Strömungsmengenregler Dichtung	Ersatzteil Strömungsmengenregler OV-Art.Nr.: 9010320 Stückliste:

Flow controller Ring gasket	Spare part Flow controller OV item no.: 9010320 Parts list:

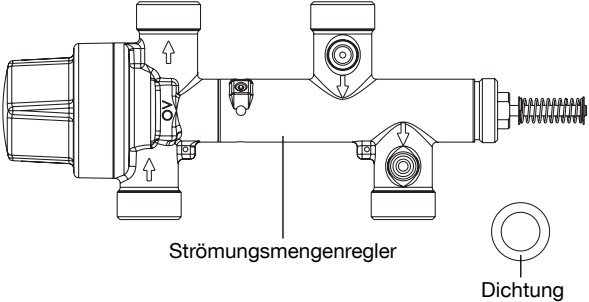
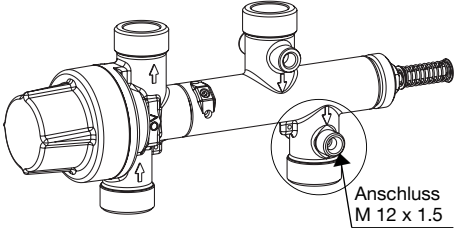
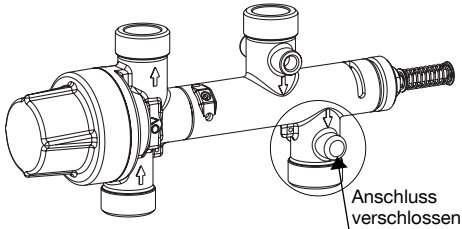
Anzahl	Bezeichnung	1 x	Strömungsmengenregler	5 x	Dichtring G $\frac{3}{4}$
Anzahl	Bezeichnung						
1 x	Strömungsmengenregler						
5 x	Dichtring G $\frac{3}{4}$						
 Anschluss M 12 x 1.5	Strömungsmengenregler mit zusätzlichem Anschluss für die Zirkulationsleitung der Heizungsseite (gebogenes Kupferrohr).						
Verschiedene Varianten der Wohnungsstationen: Beim Einbau des Strömungsmengenreglers ist zu beachten, welche Ausführung bisher in der "Regudis W"- Station verbaut ist.							
 Anschluss verschlossen	Variante: Strömungsmengenregler ab Mai 2016 Ersatzteil: OV-Art. Nr.: 1343050

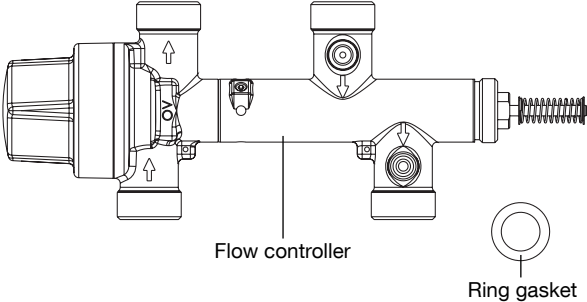
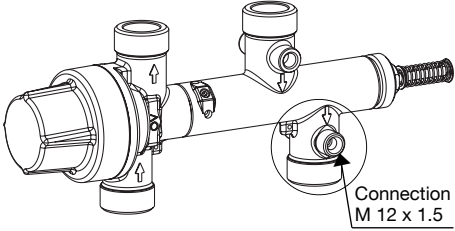
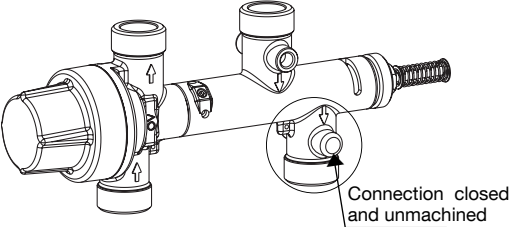
Qty.	Designation	1 x	Flow controller	5 x	Ring gasket G $\frac{3}{4}$
Qty.	Designation						
1 x	Flow controller						
5 x	Ring gasket G $\frac{3}{4}$						
 Connection M 12 x 1.5	Flow controller with additional connection for the circulation pipe on the heating side (bent copper pipe).						
Different dwelling station models: When replacing the flow controller, the model installed in the dwelling station “Regudis W” must be observed as follows.							
 Connection closed and unmachined	Model: Flow controller since May 2016 Spare part: OV item no.: 1343050

Robinet pressostatique de priorité E.C.S. Joint d'étanchéité	Pièce de rechange Robinet pressostatique de priorité E.C.S. Réf. OV: 9010320 Nomenclature:

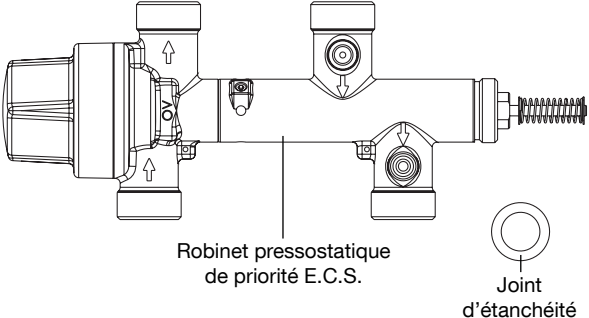
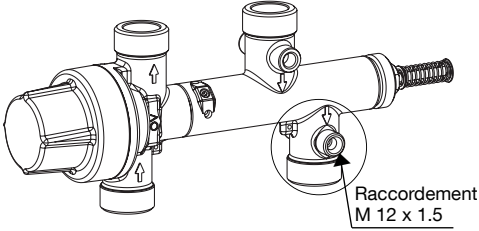
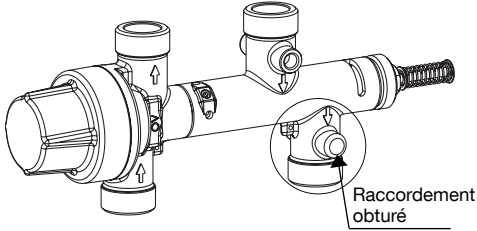
Nombre	Désignation	1 x	Robinet pressostatique de priorité E.C.S.	5 x	Joint d'étanchéité G 3/4
Nombre	Désignation						
1 x	Robinet pressostatique de priorité E.C.S.						
5 x	Joint d'étanchéité G 3/4						
 Raccordement M 12 x 1.5	Robinet pressostatique de priorité E.C.S. avec raccord additionnel pour la conduite de bouclage d'E.C.S. sur le côté chauffage (tube en cuivre cintré).						
Différents modèles de la station d'appartement: Avant le montage du robinet pressostatique de priorité E.C.S., il est à déterminer laquelle de ses versions était installée jusqu'à présent dans le «Regudis W».							
 Raccordement obturé	Version: Robinet pressostatique de priorité E.C.S. à partir de Mai 2016 Pièce de rechange: Réf. OV: 1343050
